# Collectif DÉFENSE DE LA MER

## Enquête d'utilité publique Eoliennes banc de Guérande

### Avis du Collectif DLM : Défense de la mer

### ÉLOIGNER LA ZONE DU PROJET AU-DELÀ DU BANC DE GUÉRANDE

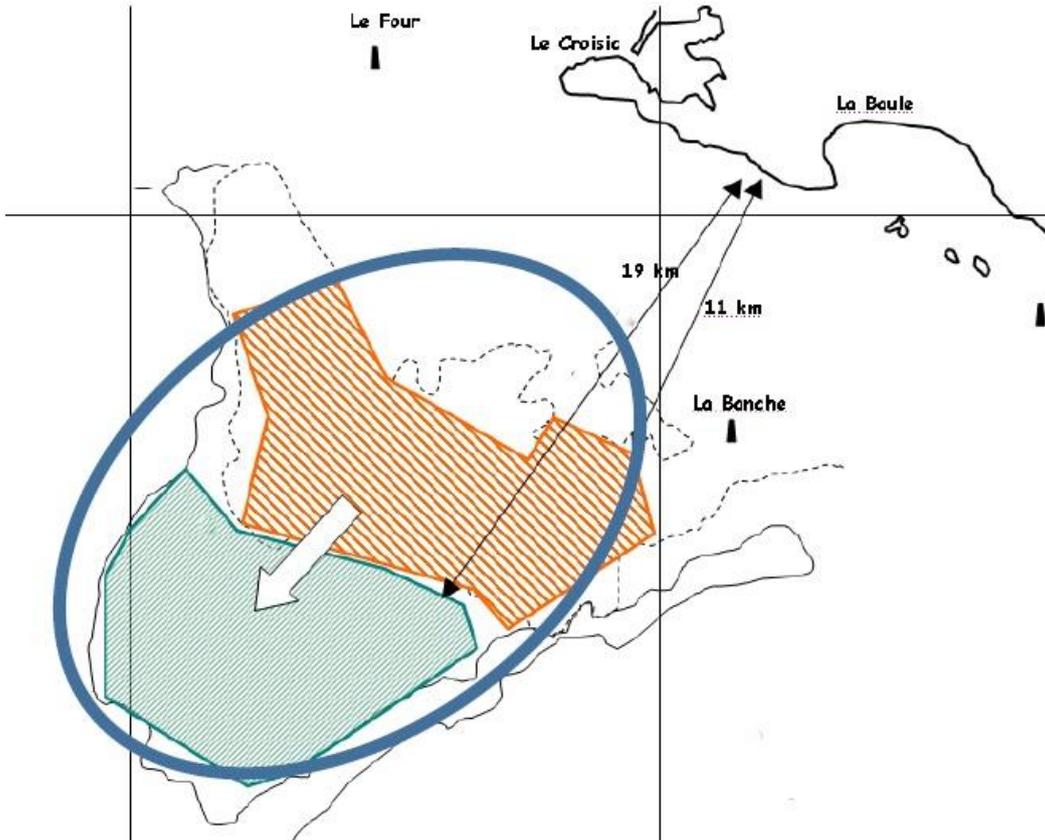
câblage vers la côte plus long de 5 à 10 km, mais plus direct, évitant les plateaux rocheux de La Banche et de la Lambarde

plus grande profondeur des fonds marins (mais restant à moins de 30 m)

➤ fonds plats à faible densité arbustive d'où :

- possibilité d'utiliser les solutions de fixation « **jackets** » de STX ou **gravitaires**
- tours (mâts) de hauteur voisine, car l'enfoncement de 20 à 30m devient inutile
- facilité d'ensouillage des câbles électriques
- moins de pollution par déplacement de moins de sédiments

➤ sauvegarde de la vie sous-marine du Banc de Guérande (biodiversité)

➤ sauvegarde des zones de pêche amateur et professionnelle ( caseyeur et palangrier), en déplaçant de 3 milles nautiques seulement la zone de chalutage côtier.

➤ éloignement plus important de la côte d'où :

- *conséquences faibles pour la Baie de Pornichet-La Baule-Le Pouliguen et la côte sauvage de Batz-Le Croisic*
- *impact visuel beaucoup plus faible pour le tourisme*
- *effet réduit sur la biodiversité, la turbidité et la clarté de l'eau*
- *gêne pour la navigation faible:*
  - pas de masquage des phares,
  - navigation côtière facilitée,
  - situation au-delà des routes de navigation de plaisance

- **Coût global du programme probablement moins élevé !**
- **Risques écologiques réduits**
- **Meilleure acceptabilité par la population et le tourisme.**

Carte des enjeux identifiés pour la zone d'étude

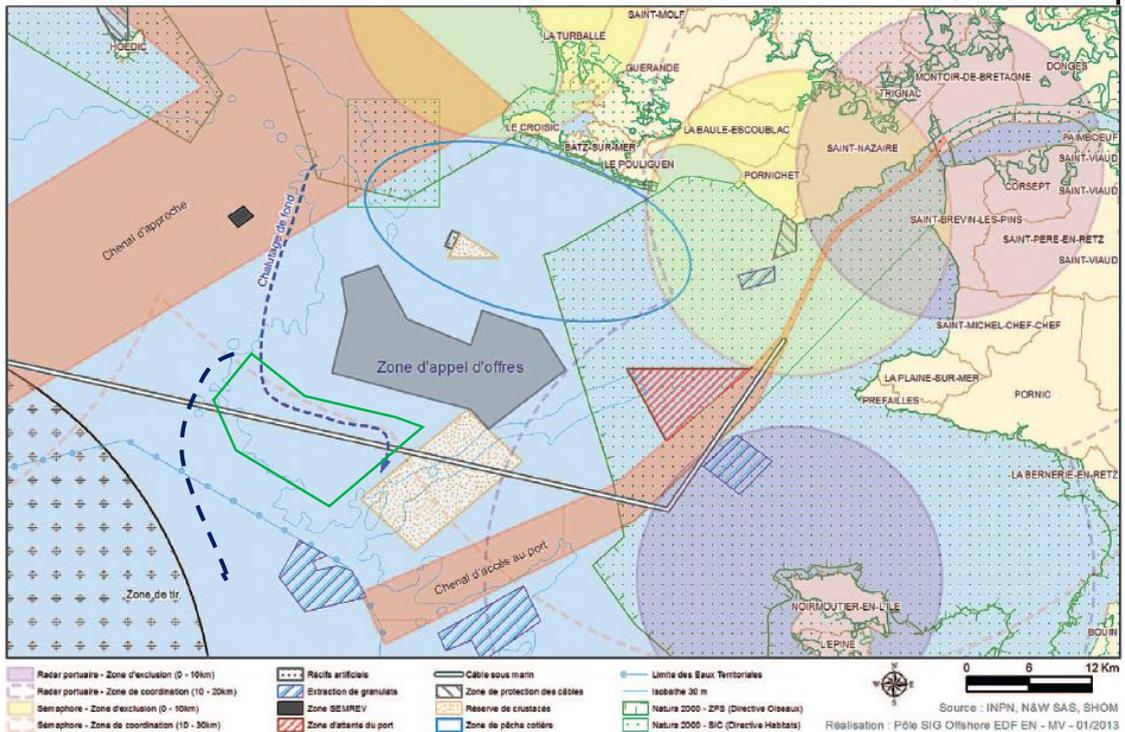
Comme indiqué au §3.2, le choix de cette zone n'a pas été justifié, et la carte ci-après montre bien qu'on s'est limité à une bathymétrie de 20m, alors que le paramètre de la zone propice était de 30m. La zone circulaire originellement définie englobe la bathymétrie de 30m.

D'ailleurs, on constate que la zone du projet ne coïncide pas avec la définition initiale de la zone propice, approchant dangereusement la zone d'attente des navires du GPMNSN.

### RENDEMENT MOYEN ANNUEL D'UNE EOLIENNE

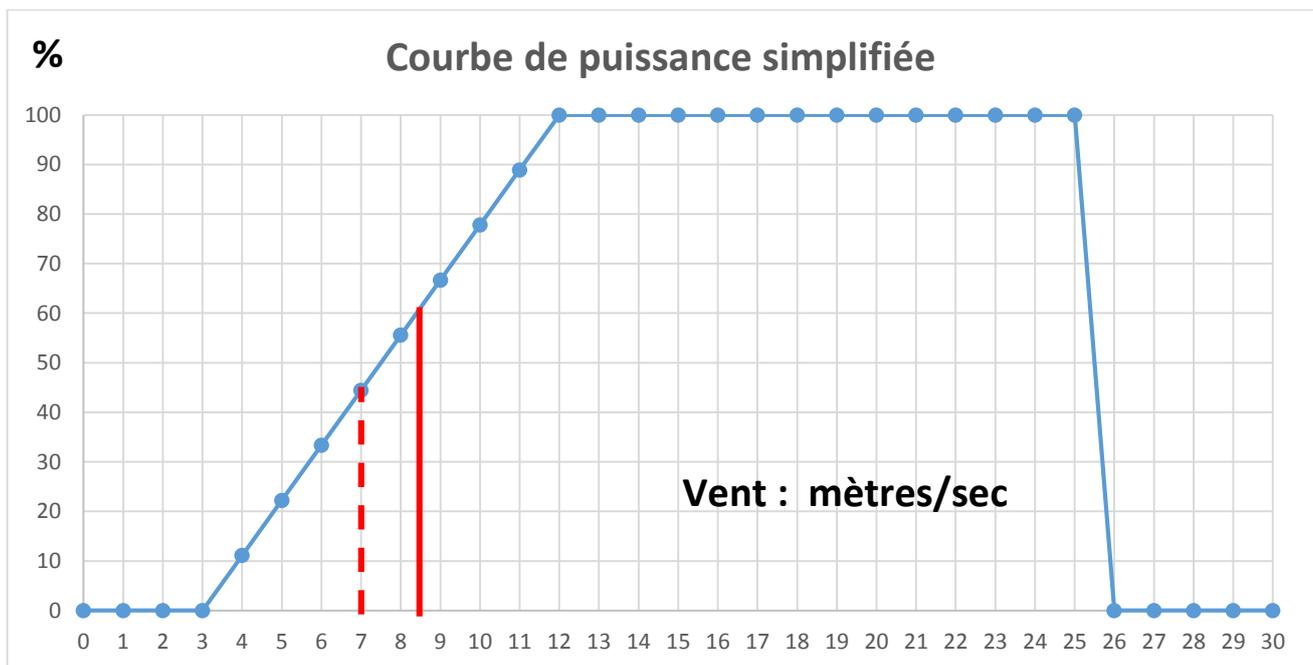
- 1- Il y a lieu de demander à EMF si la courbe de puissance de l'Haliade 150 confirme bien aujourd'hui les bornes de 3, 12 et 25 m/s (cf Annexe 2). Et aussi quand cette éolienne qualifiée à terre (au Carnet) sera-t-elle qualifiée en mer ?**
- 2- Sans calcul précis, basé sur la statistique annuelle des vents, selon une distribution de type Weibull ou Rayleigh, le rendement annoncé n'est pas crédible : il y a lieu de demander à PBG de fournir ce calcul justificatif.**

D'après le dossier du débat public, la production de l'Haliade 150 commence à 3m/s et la pleine puissance est atteinte à 12m/s, pour une puissance maximale de 6 MW. La valeur d'arrêt de la rotation en cas de tempête est peu significative au-delà de 25m/s car statistiquement peu fréquente. (DOSSIER DU MAÎTRE D'OUVRAGE 2011 *Les caractéristiques du projet*, page 41)

### ANNEXE 3 Nombre de navires de pêche concernés

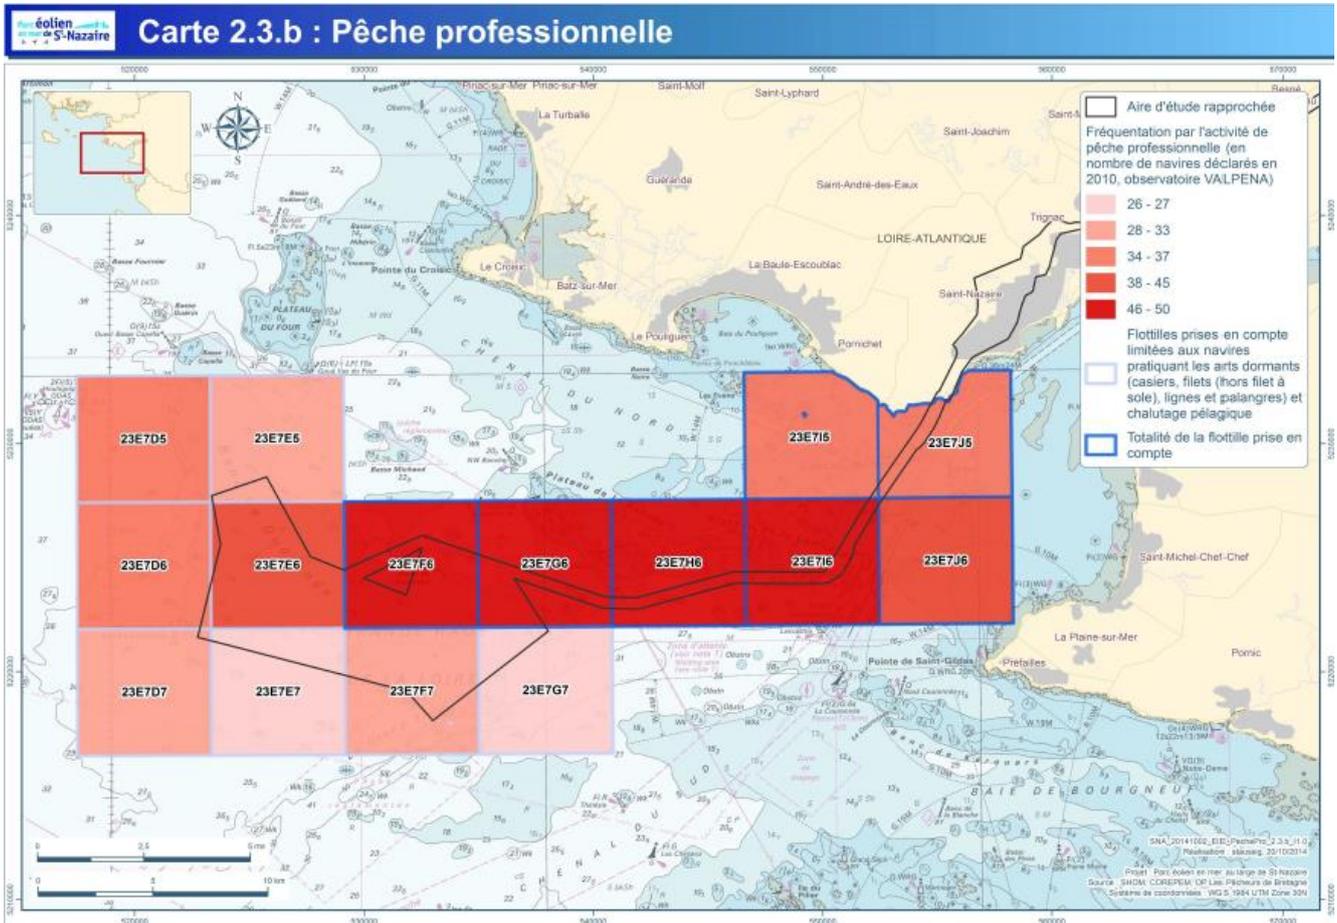
D'ailleurs selon notre lecture, il n'est pas indiqué dans le dossier le nombre de pêcheurs concernés dans la zone propice initiale selon qu'ils pratiquent les arts dormants ou les arts trainants. La carte présentée page 99 du FasciculeC\_EIE\_progSNA2015 n'indique que le nombre des navires concernés par les arts dormants et le chalutage pélagique. On note que moins de 30 (petits) navires sont concernés au sud immédiat de la zone du projet. (Cf Annexe 3).

L'analyse présentée page 99 et seq. du FasciculeC\_EIE\_progSNA2015:  
316. L'analyse de la dépendance de ces navires révèle un faible effectif de navires fortement tributaires des zones d'étude du parc éolien et du raccordement. Certaines flottilles y sont néanmoins relativement présentes, notamment :
